**LISTA DI CONTROLLO PER LA VALUTAZIONE PRELIMINARE  
(art. 6, comma 9, D.Lgs. 152/2006)**

**“Impianto di produzione di energia elettrica da fonte eolica  
(5 aerogeneratori) – Località Monte dei Sospiri comune di Apecchio (PU)”**

**MODIFICA AL PROGETTO "STAZIONE ELETTRICA DI MERCATELLO 132 kV E  
RACCORDI ALLA RETE DI TRASMISSIONE NAZIONALE"**

Modifica al progetto "Impianto di produzione di energia elettrica da fonte eolica (5 aerogeneratori) – località Monte dei Sospiri - Comune di Apecchio (PU)" - STAZIONE ELETTRICA DI MERCATELLO 132 kV E RACCORDI ALLA RETE DI TRASMISSIONE NAZIONALE

**Figura 7: Planimetria Progetto modificato**

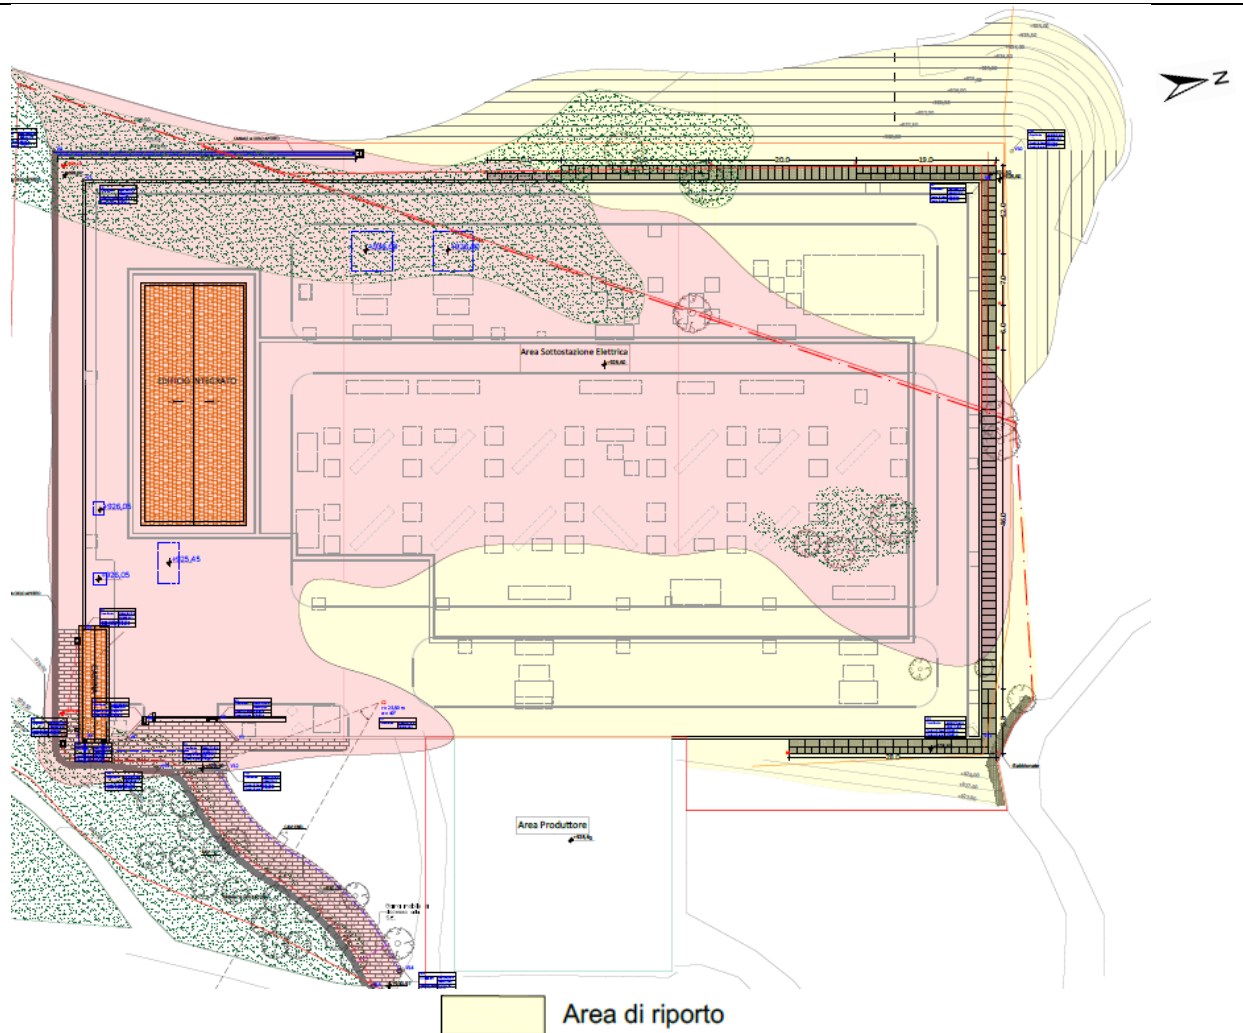
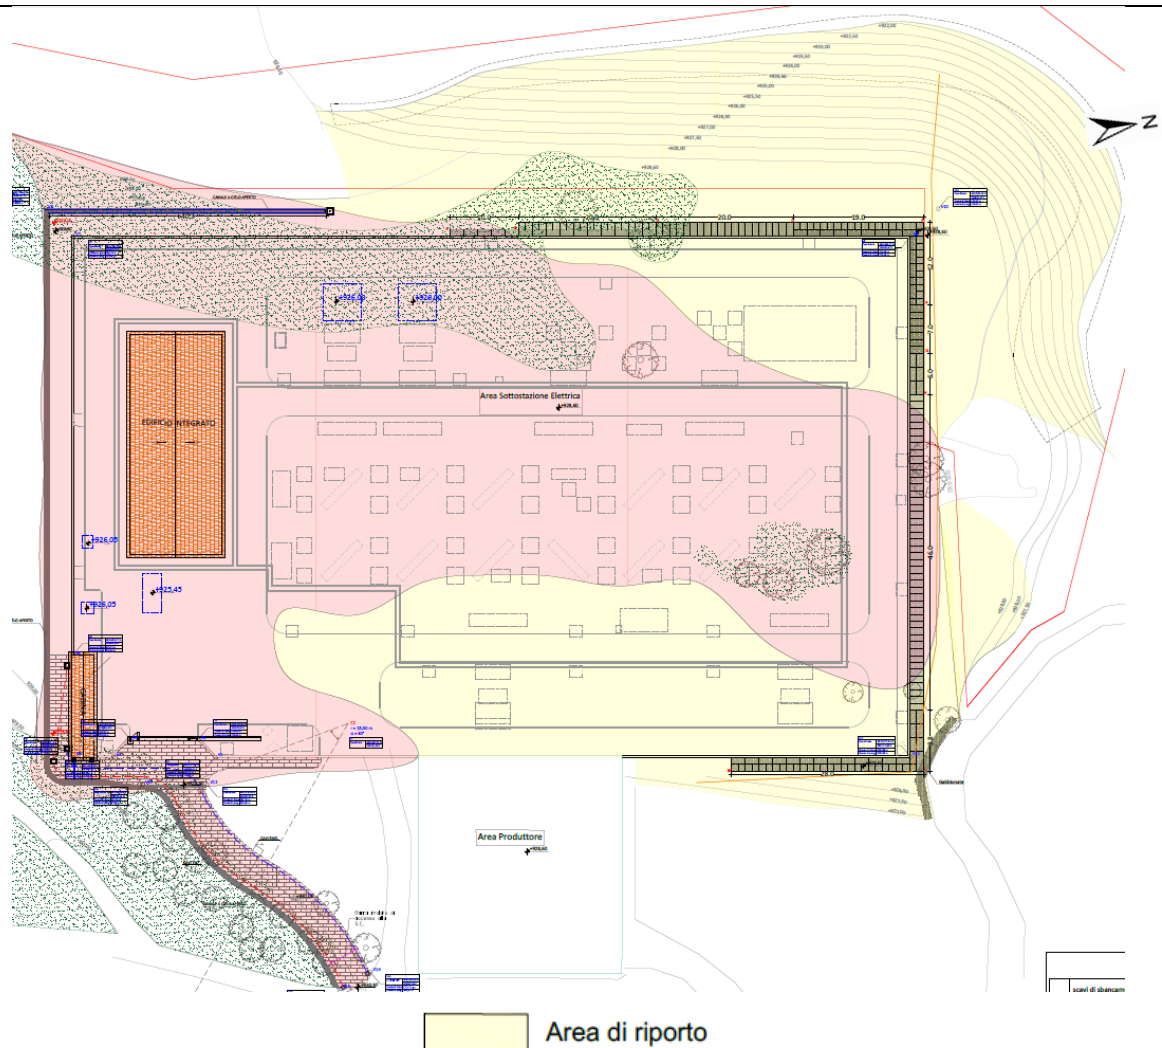
Nel progetto autorizzato, dei 9.973,23 mc di terreno risultante dagli scavi, solo 5.119,56 erano destinati al riutilizzo in sito, mentre 4.853,70 mc sarebbero stati gestiti come rifiuto e quindi mandati in discarica. Con la modifica in oggetto, l'intero quantitativo di terreno risultante dagli scavi verrà riutilizzato in sito per la sistemazione delle aree circostanti la SE, migliorando la mascheratura degli impianti e uniformando i dislivelli presenti.

Dal confronto delle due figure seguenti, è visibile la modifica prevista nel settore Nord-Ovest dell'area di progetto, in cui varia l'area di riporto.

L'intervento consiste essenzialmente nei movimenti terra (scavi di sbancamento, riporti, formazione di rilevati, ...) necessari alla formazione del piano di stazione grezzo alla quota di -0,80 m dal piano finito dell'opera che è stato impostato alla quota di 928,60 m s.l.m. unitamente alla sistemazione delle aree adiacenti uniformando i dislivelli.
